Detaljplan för Flodhästen 5, med flera (före detta Rifa) i Kalmar, Kalmar kommun

Granskningsutlåtande

Datum
2017-12-21

Ärendebeteckning
2016-4874

Skiss som medföljde yttrandet

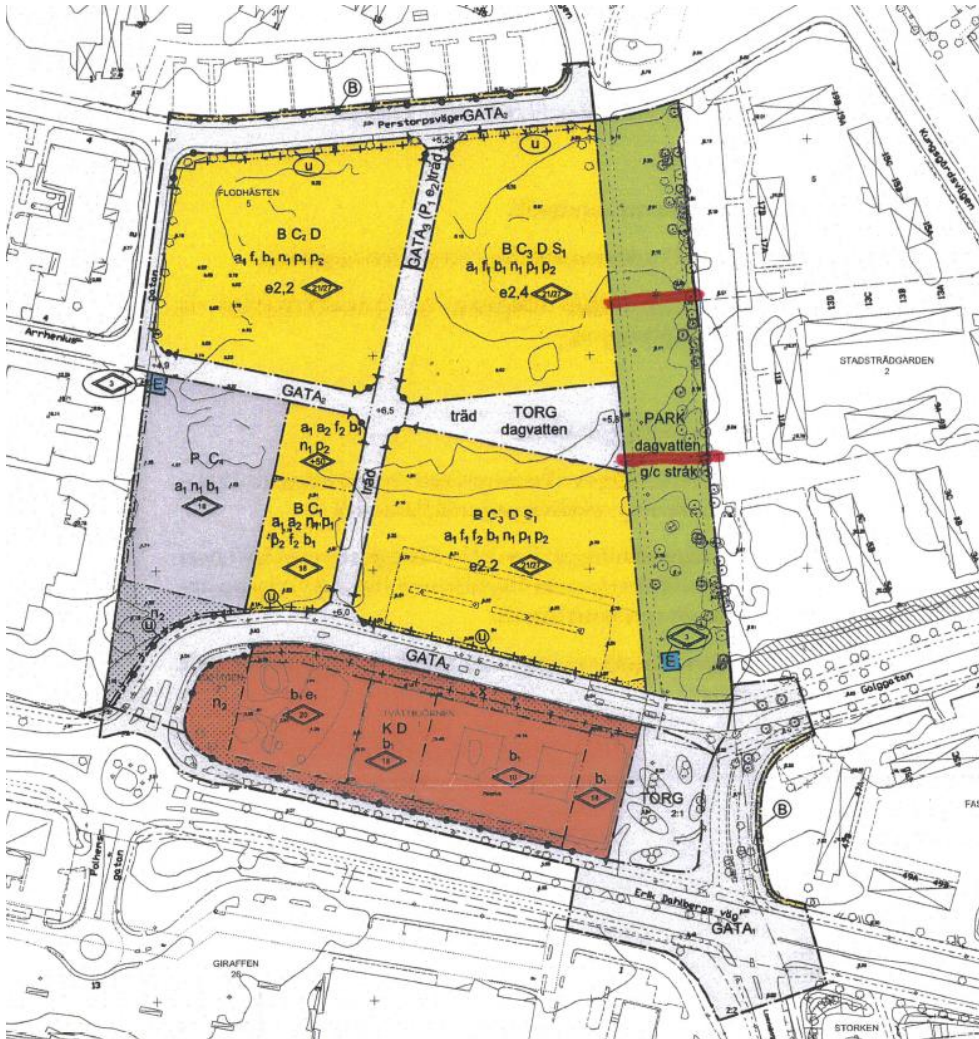
Som fastighetsägare till fastigheterna Stadsträdgården 2 och Stadsträdgården 5 så ser vi det som oerhört viktigt att det medges kopplingar av gång- och cykelstråk från nämnda fastigheter genom/till gång- och cykelväg i parkområdet i öster i Flodhästen 5.

Mycket viktigt att detta medges i förslaget till detaljplan för att få till de så viktiga kopplingar med gång- och cykelstråk för samtliga boende i hela denna stadsdel.

Se förslag markerade med rött i bifogad fil, men med flexibel möjlighet till placering vid eventuell förtätning av nämnda fastigheter för optimal placering.

Kommentar: Detaljplanens bestämmelser medger gång- och cykelstråk enligt förslag. I området är också en dagvattenanläggning aktuell. Vid eventuell framtida

planläggning av kv Stadsträdgården så får fortsatta diskussioner om utformning, genomförande och finansiering ske.
